Nábřeží řeky Svratky - Realizace protipovodňových opatření
města Brna – etapy VII a VIII (ORG 5344)

ZMĚNOVÝ LIST

ZL 63

- ZM 062 - ZACHOVÁNÍ STÁVAJÍCÍ POLOHY CYKLOSTEZKY U VIADUKTU

INŽENÝR DBZ - SITUACE ÚPRAVY ROZSAHU REALIZACE STAVBY ORIENTAČNÍ PLOCHET 7, 8

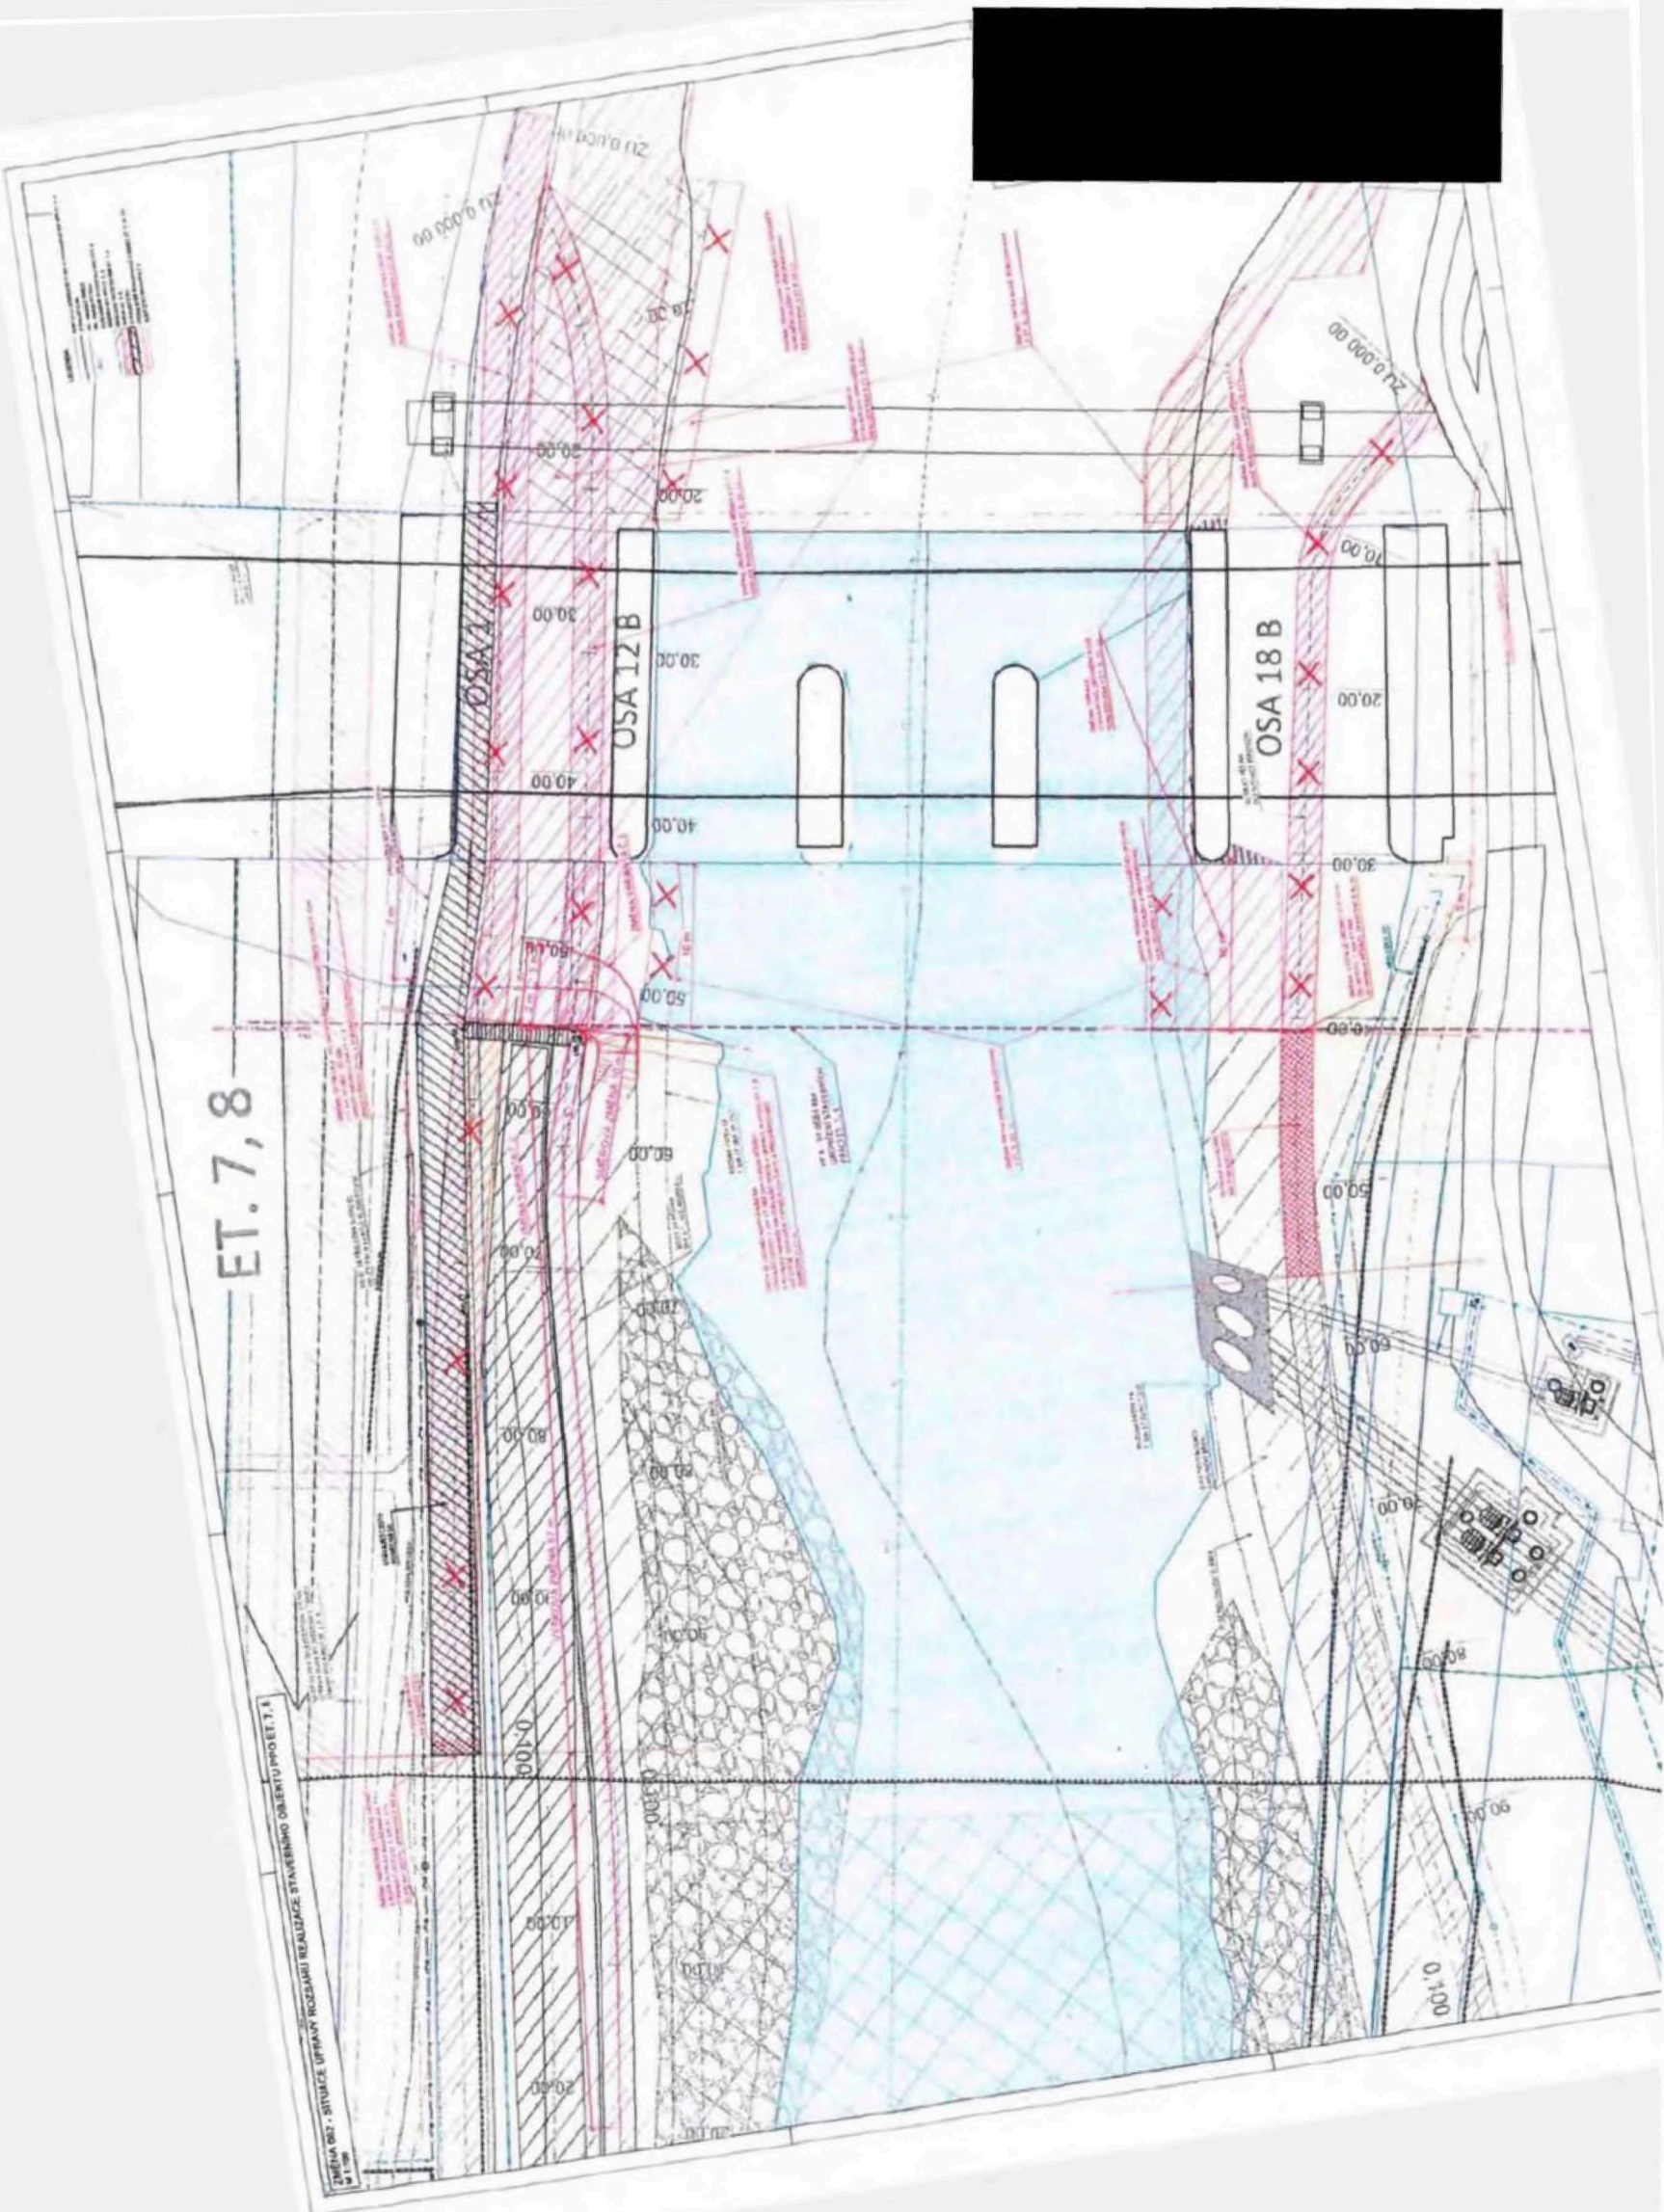
Na základě výše uvedeného dochází ke změnám řešení komunikační sítě a v návaznosti na zrušení železniční vlečky procházející mostním obloukem pod železničním viaduktem na ul. Uhelná, která bude následně odstraněna. Uvolněný prostor v tomto oblouku viaduktu bude nově využit pro umístění smíšené komunikace pro pěší a cyklisty dále od koryta řeky tak, aby původní trasa obloukem blíže ke korytu mohla být ponechána jako pěšina pouze pro pěší a stezka bude napojena na cestní síť etapy VII, VIII v prostoru lávky CTP.

Stavební objekty komunikací povolené v rámci etapy VII, VIII budou směrově a výškově ukončeny ve vzdálenosti min. 10 m od viaduktu Uhelná tak, aby byly plynule navázány na stávající terén a konstrukce stávajících komunikací.

Spodní pěšina na levém břehu bude napojena na stávající schody na levém břehu. Opevnění koryta včetně patek a oprav stávajícího opevnění bude ukončeno ve vzdálenosti 10 m od viaduktu. Opevnění dna a opravy opevnění navazující budou dle dohody řešeny v rámci etapy IX, X.

V rámci ZM 062 byla zpracovaná výkresová část ukončení cest a situace změn v místě viaduktu.
